AVD.	<b>P</b>	<b>2</b>	GRUPP	25
BETR.	Avgassystem 240		NR	1
			DATUM	Mars 75

## Service meddelande

B-57093 Nytt skruvförband, främre avgasrörsklämma

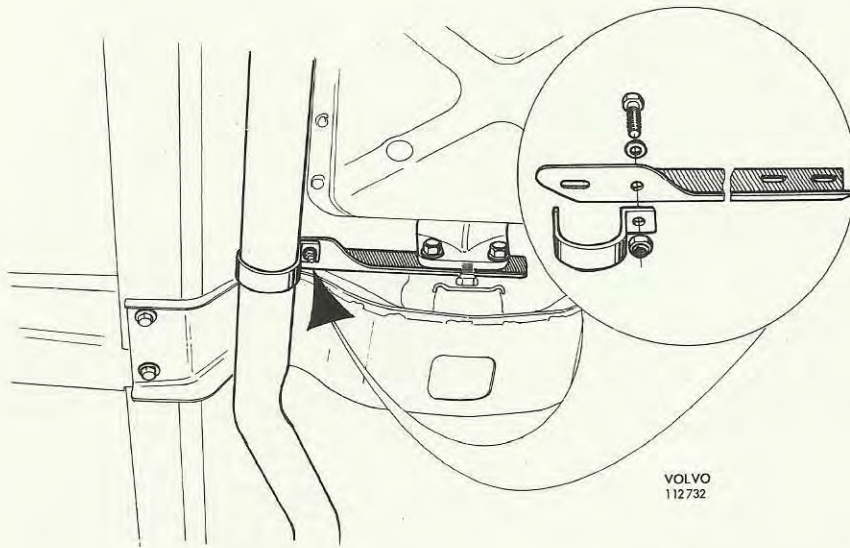
Tidigare skruv och mutter har ersatts av följande detaljer:

<u>Benämning</u>	<u>Detalnummer</u>	<u>Antal</u>
Skruv	955274 - 6	1
Låsmutter	946035 - 3	1
Bricka	960139 - 4	1

Ändringen har införts för att erhålla ökad funktions säkerhet hos skruvförbandet.

OBS! Avgasrörsklämman ska monteras enligt nedanstående.

1. Lossa konsolens fästskruvar, vid växellådan. Konsolen ska endast vila mycket lätt på avgasröret.
2. Montera avgasrörsklämman i konsolen, se bilden.
3. Dra fast konsolens fästskruvar vid växellådan.

Om avgasrörsklämman inte monteras enligt ovanstående kan spänningar uppstå i avgasrörsflänsens svets, med brott som följd.
